Dragør Kommune
Rådhuset
Teknik og Erhverv
Kirkevej 7
2791 Dragør

Vejdirektoratets bemærkninger til Dragør Kommunes forslag til Kommuneplan 2022

Fig. 1. En del af transportkorridoren, som er fastlagt i § 24 i Fingerplan 2019, er beliggende i Dragør Kommune.

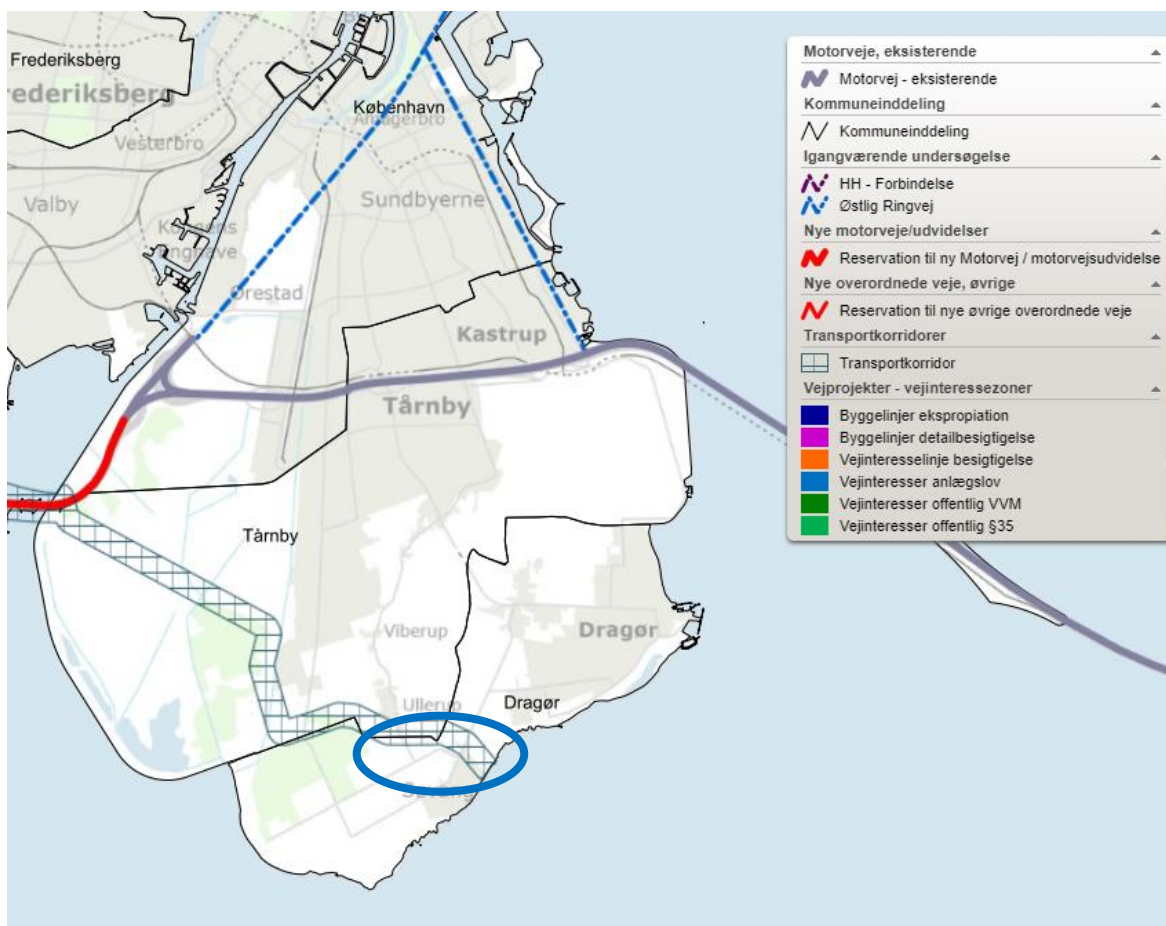
Vejdirektoratet bemærker dog, at forslaget til Kommuneplan 2022 umiddelbart synes at mangle en arealreservation til og retningslinjer for transportkorridorer til fremtidig overordnet trafikal infrastruktur og tekniske anlæg, jf. § 24 i Fingerplan 2019 og tilhørende kortbilag N.

En mindre del af transportkorridoren ses således at være beliggende i Dragør Kommune, jf. nedenstående kortudsnit fra Plandata.dk (fig. 1).
